AGENZIA REGIONALE PER LO SVILUPPO AGRICOLO,
RURALE E DELLA PESCA
ARSARP

OGGETTO:[ID: 8369] *Procedura di Valutazione di Impatto Ambientale ai sensi dell'art.23 del D.Lgs 152/2006 relativa al progetto di un impianto agrosolare denominato "Rotello 52.7" della potenza complessiva di 52,7 MW, da realizzare nel territorio comunale di Rotello (CB) e relative opere di connessione alla Rete elettrica di Trasmissione Nazionale. Proponente: DS ITALIA 1 S.r.l. Osservazioni*

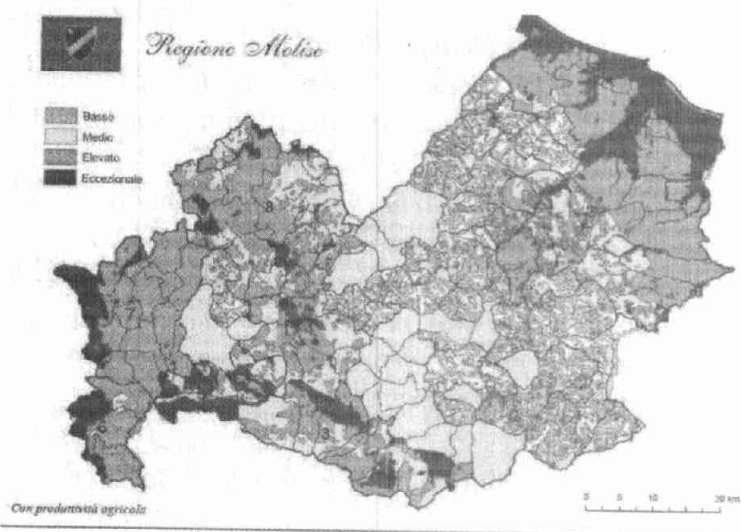
l'area indicata è fra quelle specificamente elencate e individuate dall'Allegato 3, lettera f), al decreto del Ministro dello sviluppo economico 10 settembre 2010, pubblicato nella Gazzetta Ufficiale n. 219 del 18 settembre 2010. In particolare le aree agricole interessate dal progetto sono aree agricole vocate a produzioni D.O.P. come dimostrato nella carta seguente:

Più in particolare si tratta di un'area di particolare pregio anche per la produzione di grano duro che va ad alimentare una delle filiere più importanti della Regione Molise, il pastificio La Molisana.
